CIRCULAR CON y SIN CONSULTA N° 9

LICITACIÓN PÚBLICA N° LP 09-ADIF-2017

"MEJORAMIENTO DE PLAYA DE CARGA DE COMBUSTIBLES, RETIRO, LÍNEA SAN MARTÍN"

Cartel Indicador de Precaución

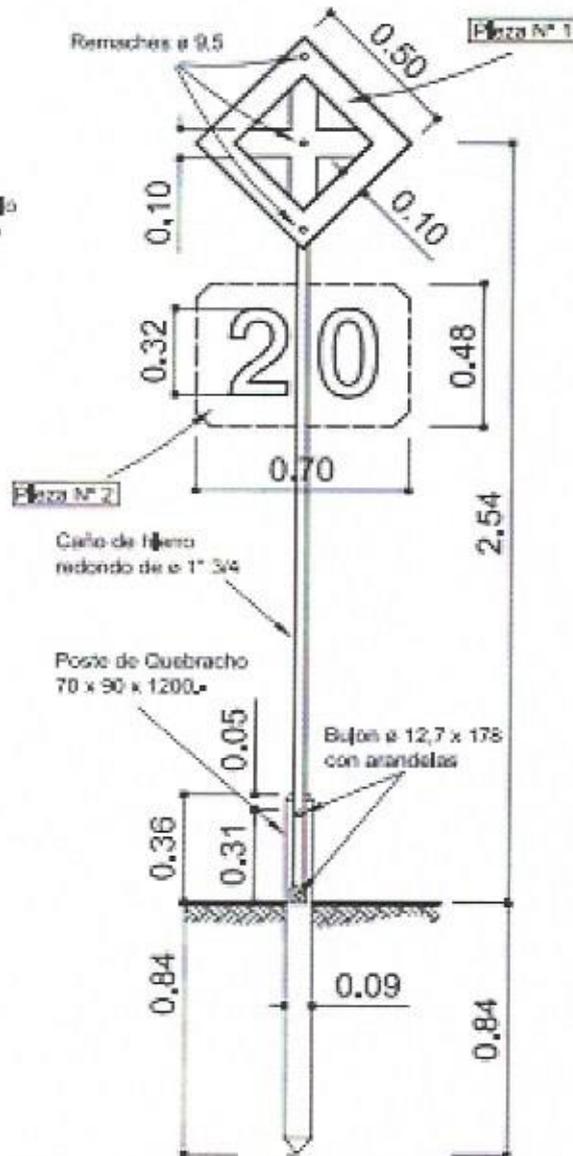
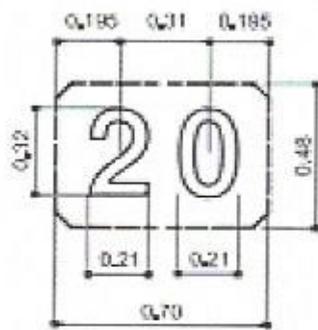
Se solicita indiquen las necesidades de señalamiento que requiere la obra, ya que existe un impacto en el señalamiento existente, por la generación de la obra civil solicitada y no se indica en planos que se debe hacer al respecto.

Remitirse a al reglamento interno Técnico Operativo RITO (ART 130° y ART 131°). Se adjunta las dimensiones de la cartería a instalar. Las dimensiones para el cartel de Silbe son las mismas que la de Precaución.

Cartelería a Instalar en Zona de Vía.

Pieza N° 1
 Anverso: Marco una mano de Amarillo
 Cruz: una mano de Negro

Reverso: Una mano de gris plomo

Pieza N° 2
 Anverso: una mano de Blanco
 Reverso: Una mano de gris plomo

Demás Piezas:
 Una mano de gris plomo

NOTA: Este plano reemplaza al plano B.2070/1
